# 对策验证报告

顺序号 ECR0010304

项目代码	ZY2207	项目类别		编制/日期	李国 2024.3.28
总成名称	驾驶室座椅总成 乘客单人座椅总成(副驾)	总成件号	SHT0015171/5172/5524 SHT0015173/5525/5526	审核/日期	李国 24.4.1
零部件名称	主驾驶速降开关按钮帽 副驾驶速降开关按钮帽	零部件件号	SHT0015242 SHT0015243	批准/日期

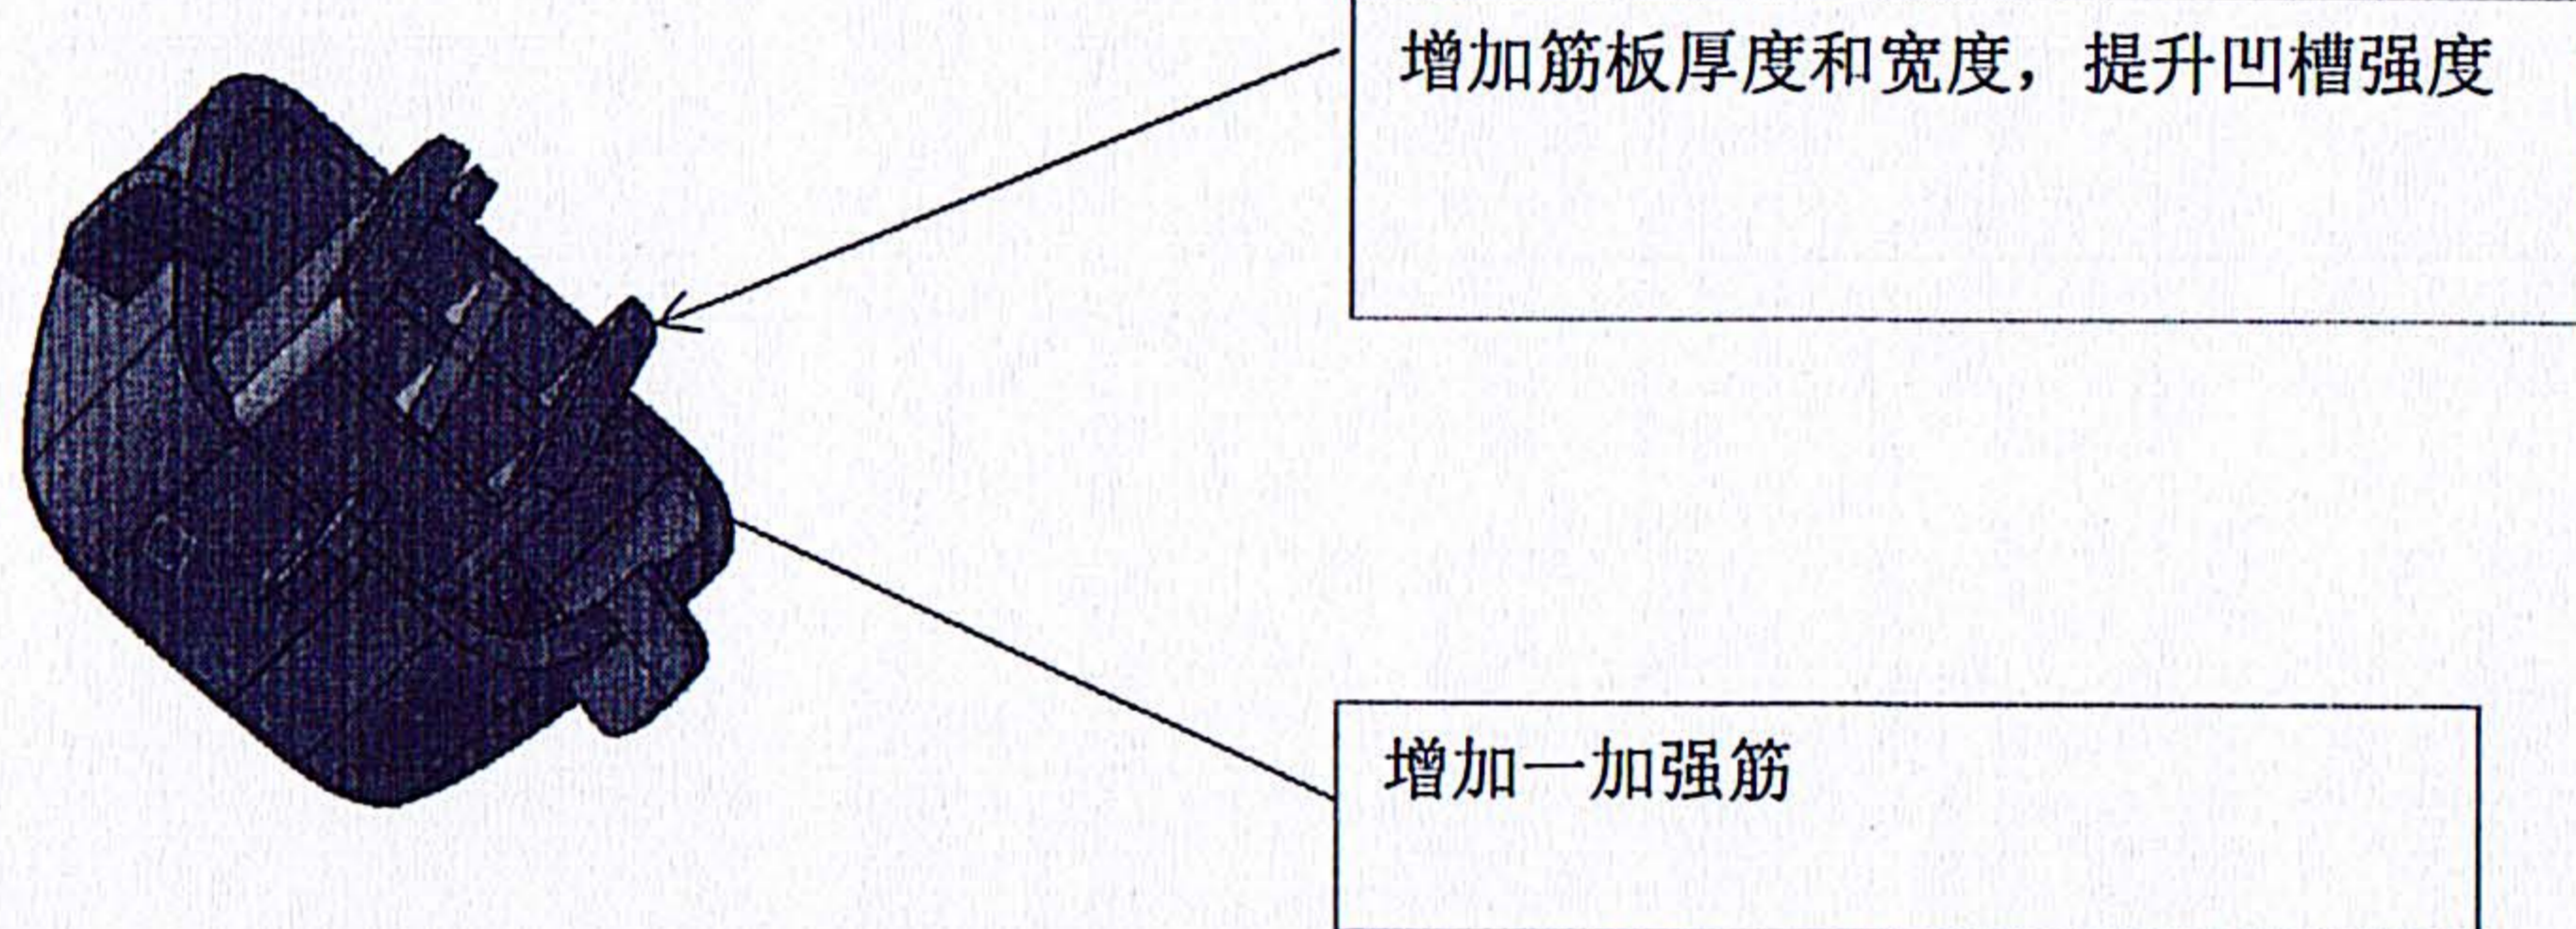
1、将连接凹槽筋板厚度由2mm变为2.75mm，高度由1.5mm变为2mm。增加筋板强度；  
2、增加一加强筋；

与现有H6速降按钮帽的凹槽尺寸匹配，同时用3D打印件验证装配无干涉。
